Det finns en risk för fel på tryckladdade pulversläckare tillverkade 2007 och fram till oktober 2008. Felet innebär att ventilspindeln sitter fast och inte kan tryckas ner med avtryckaren. Ventilen kan då inte öppnas och släckaren är obrukbar. Felet har upptäckts på ett mycket litet antal släckare men samtliga släckare tillverkade under aktuell period ska kontrolleras.

Tillämpning och allmän information

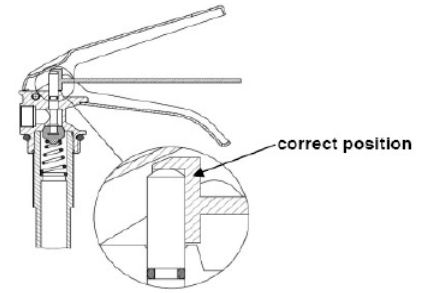
Avtryckaren ska bytas till ny modell med separat artikelnummer.

Den känns igen på att den har en tvådelad nedbuktning för spindeln

Kontroll och utbyte av avtryckare

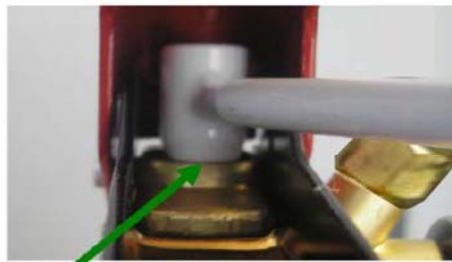
2. För in mätverktyget för att mäta ventilspindelns höjd

3. Placera verktyget över ventilspindelns

Inget glapp = OK

Glapp = Inte OK

4. Kontrollera mellanrum mellan avtryckare och ventil.
Om det är glapp mellan verktyg och ventilhus ska avtryckaren bytas

5. Slå ur fjäderpinnen med dorn och hammare

6. Montera fast den nya avtryckaren
